**Fra:** "Jan Inge Oen" <jioen@equinor.com>  
**Sendt:** fredag 8. desember 2023 11.23.17  
**Til:** "uttalelse@nve.no" <uttalelse@nve.no>  
**Kopi:** "Jan Inge Oen" <jioen@equinor.com>  
**Emne:** «Høyringsuttale» og saksnummer 202309373. Trafostasjon Kollsnes.  
**Importance:** High

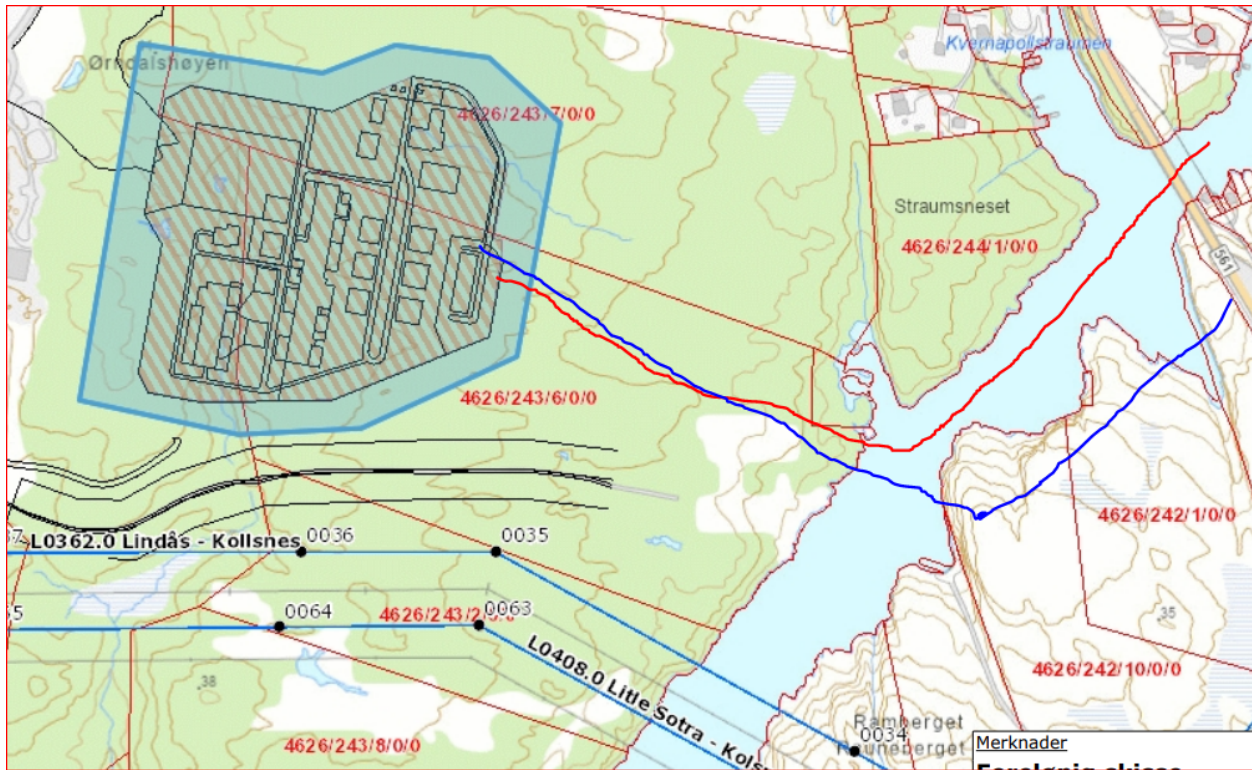
Jeg har 2 ønsker som jeg ønsker om at den nye 420 kv skal fremfører i terrenget.

Alt 1 er å bygge den i mast, men da plassere den ca. slik jeg har tegnet den inn på kartet med blå strek.

Alt 2 er å ligge 420 kv linjen i sjø slik den rød linje viser.
